ECE/TRANS/WP.29/2006/15
19 décembre 2005

PROJET DE SERIE 03 D'AMENDEMENTS AU REGLEMENT N° 48

(Installation des dispositifs d'éclairage et de signalisation lumineuse)

Transmis par le Groupe de travail Groupe de travail de l'éclairage
et de la signalisation lumineuse (GRE)

Modèle A

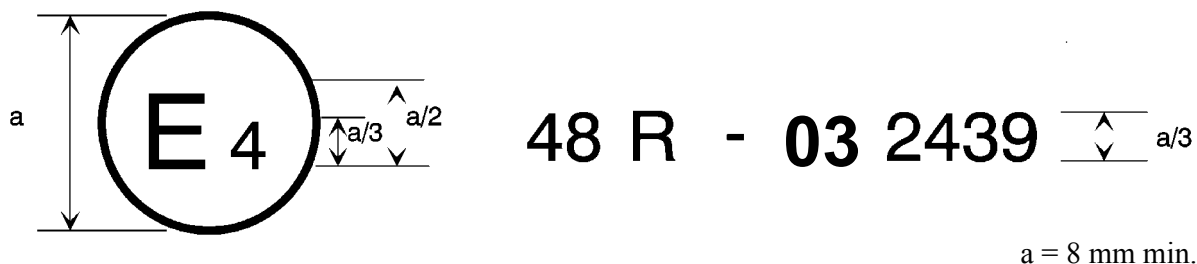
La marque d'homologation ci-dessus, apposée sur un véhicule, indique que le type de ce véhicule a été homologué aux Pays-Bas (E4), en ce qui concerne l'installation de dispositifs d'éclairage et de signalisation lumineuse, en application du Règlement N° 48 tel qu'il a été modifié par la série 03 d'amendements. Le numéro d'homologation indique que l'homologation a été accordée conformément aux prescriptions du Règlement N° 48 tel qu'il a été modifié par la série 03 d'amendements.

Modèle B

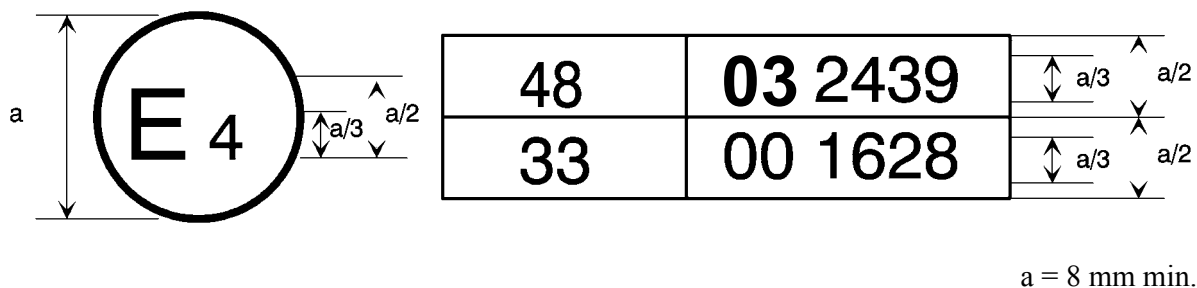
La marque d'homologation ci-dessus, apposée sur un véhicule, indique que le type de ce véhicule a été homologué aux Pays-Bas (E4), en application du Règlement N° 48 tel qu'il a été modifié par la série 03 d'amendements et du Règlement N° 33 1/. Les numéros d'homologation indiquent qu'aux dates auxquelles les homologations respectives ont été accordées, le Règlement N° 48 a déjà été amendé par la série 03 d'amendements et le Règlement N° 33 n'avait pas encore été amendé.»

Figure 1

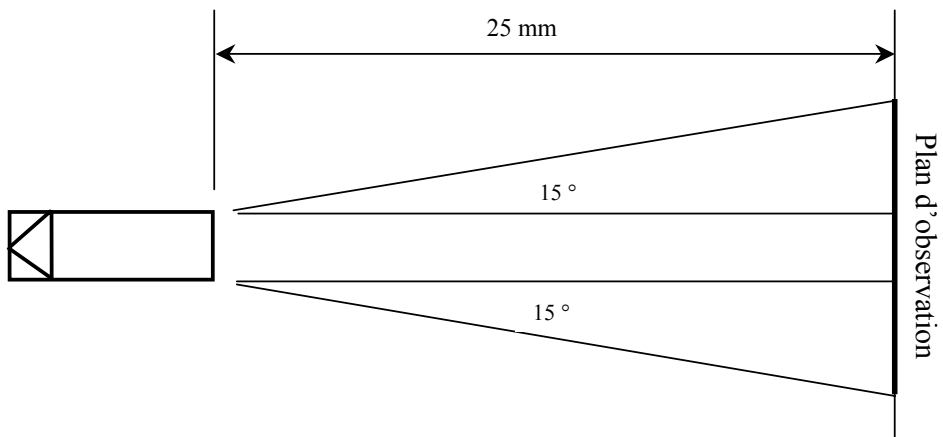
6.21.5.1 Pour les marquages à grande visibilité arrière (voir annexe 11, fig. 1), le plan d'observation est perpendiculaire à l'axe longitudinal du véhicule, situé à 25 m de l'extrémité du véhicule et limité:

6.21.5.1.1 En hauteur, par deux plans horizontaux, respectivement à 1 et 3 m au-dessus du sol,

6.21.5.1.2 En largeur, par deux plans verticaux formant un angle de 15° vers l'extérieur, par rapport au plan longitudinal médian du véhicule et passant par le point d'intersection des plans verticaux parallèles au plan longitudinal médian du véhicule délimitant la largeur hors tout du véhicule, et au plan perpendiculaire à l'axe longitudinal du véhicule délimitant l'extrémité de celui-ci.

Figure 2

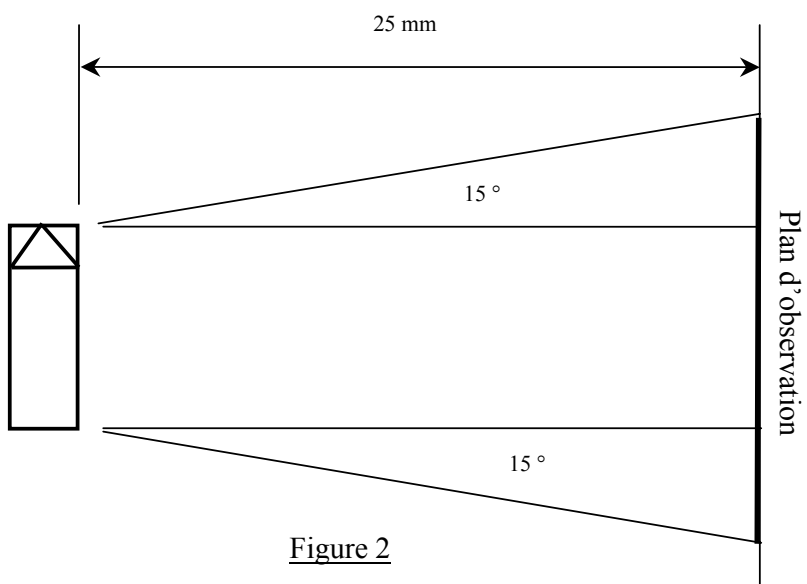
6.21.5.2 Pour les marquages à grande visibilité latéraux (voir annexe 11, fig. 2), le plan d'observation est parallèle au plan médian longitudinal du véhicule, situé à 25 m de l'extrémité de celui-ci et limité:

6.21.5.2.1 En hauteur, par deux plans horizontaux respectivement à 1 et 3 m au-dessus du sol,

6.21.5.2.2 En largeur, par deux plans verticaux formant un angle de 15° vers l'extérieur par rapport à un plan perpendiculaire à l'axe longitudinal du véhicule et passant par le point d'intersection des plans verticaux perpendiculaires à l'axe longitudinal du véhicule délimitant la longueur hors tout du véhicule et le côté du véhicule.
